Rilascio parere all’Autorità di Bacino Distrettuale delle Alpi Orientali. Piano di Assetto Idrogeologico del Fiume Brenta-Bacchiglione. Comune di Cornedo Vicentino - Valle del Rupiarretto. Valutazione delle condizioni di pericolosità di una zona di attenzione. Artt. 5 e 6 delle Norme di Attuazione del Piano.

In data 26/10/2020, con nota prot. n. 17165/2020 inviata via pec e acquisita dal Protocollo regionale in data 27/10/2020 con prot. n. 455381, il Comune di Cornedo Vicentino, per conto della signora Cracco Giorgia, ha trasmesso alla Direzione Difesa del Suolo i risultati di un’indagine geologica-idraulica elaborata da Professionisti abilitati.

Lo studio è relativo ad un’area denominata Valle del Rupiarretto, classificata come “Zona di attenzione Geologica” di tipo conoide alluvionale nel Piano di Assetto Idrogeologico del Fiume Brenta-Bacchiglione dell’Autorità di Bacino Distrettuale delle Alpi Orientali, al fine di attivare la procedura prevista per l’eventuale attribuzione di una classe di pericolosità e valutare la possibilità di realizzare un fabbricato di tipo residenziale. La zona interessata è indicata nella seguente figura 1.

Figura 3 - Dipartimento Difesa del Suolo e Foreste – Sezione Difesa del Suolo.

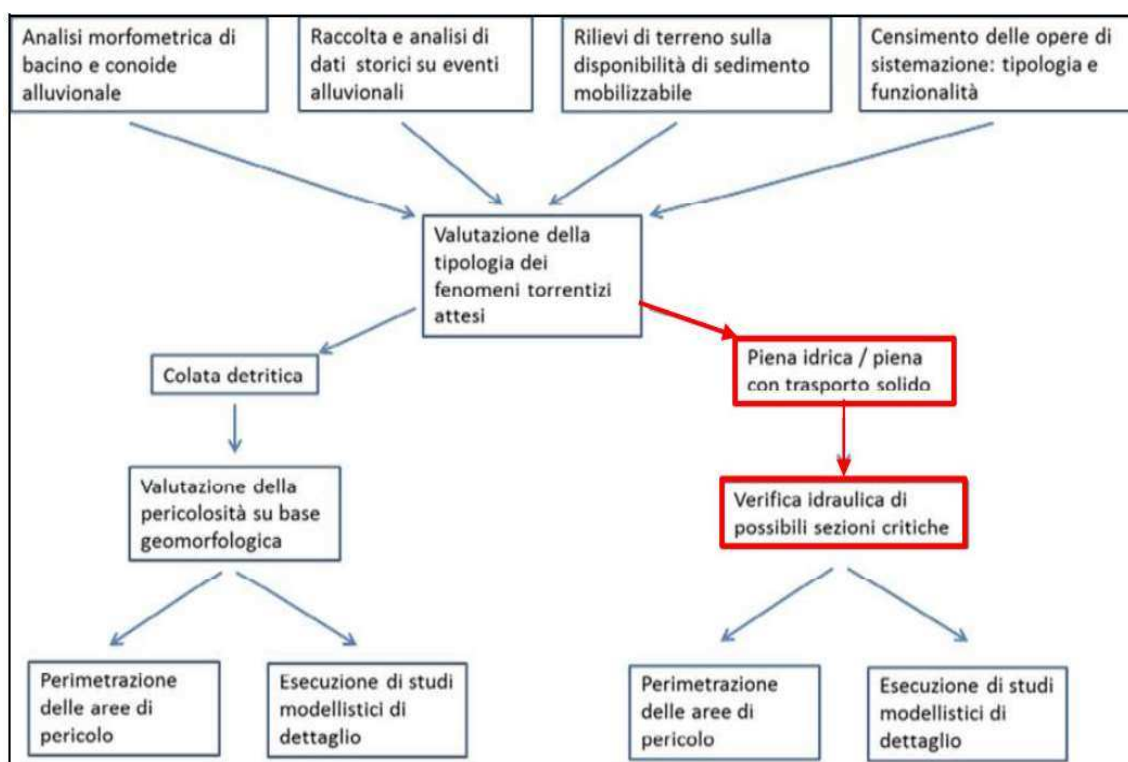
Dalla scheda indicata, di seguito riportata in fig. 3, si evince che il caso in esame non rientra nella tipologia di colata detritica. In particolare la conoide è da considerare non attiva. Presenta la classica forma a ventaglio ampia e regolare. Lateralmente risulta interdigitata con le conoidi della valle del Rupiaro in destra orografica e con Rio Barco a sinistra. Non sono stati cartografati depositi da colata detritica. Attraverso le analisi in campo e le informazioni derivanti dagli indici morfometrici, si può stimare che la conoide della “Valle del Rupiaro” risulta generata solamente da fenomeni di piena torrentizia e non da trasporto di massa.

Sez. 3: ponte trivio

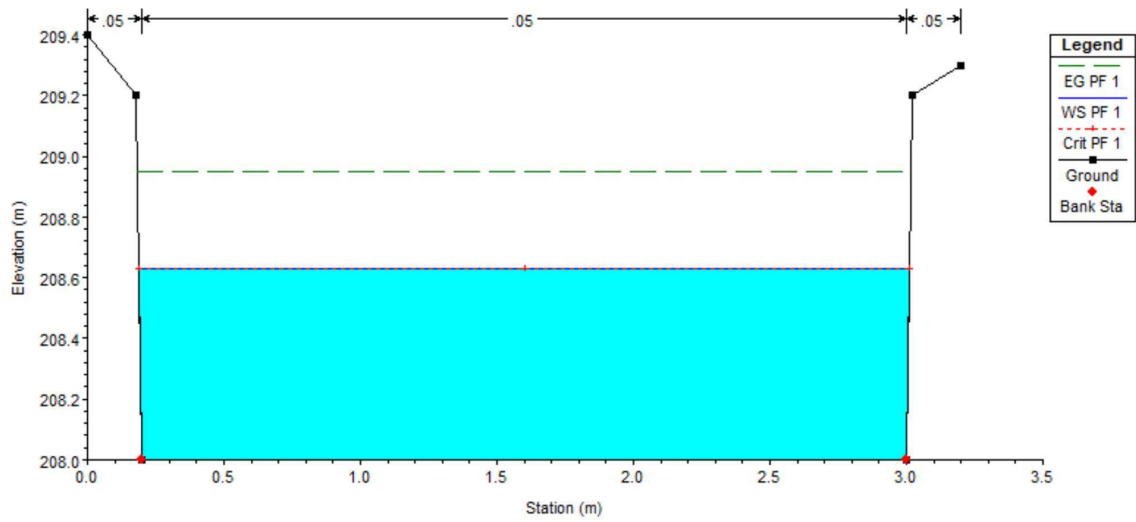
I sopralluoghi e le analisi idrauliche effettuate suggeriscono, però, di monitorare le sezioni idrauliche legate agli attraversamenti stradali, con particolare attenzione al Ponte stradale che consente l'attraversamento del torrente in Via San Luca e quindi alla sezione S03. La luce del ponte della sezione S03 deve essere sempre pulita e sgombra dal materiale detritico, essendo verificata con un franco idraulico minore rispetto alle altre sezioni (~ 30 cm).
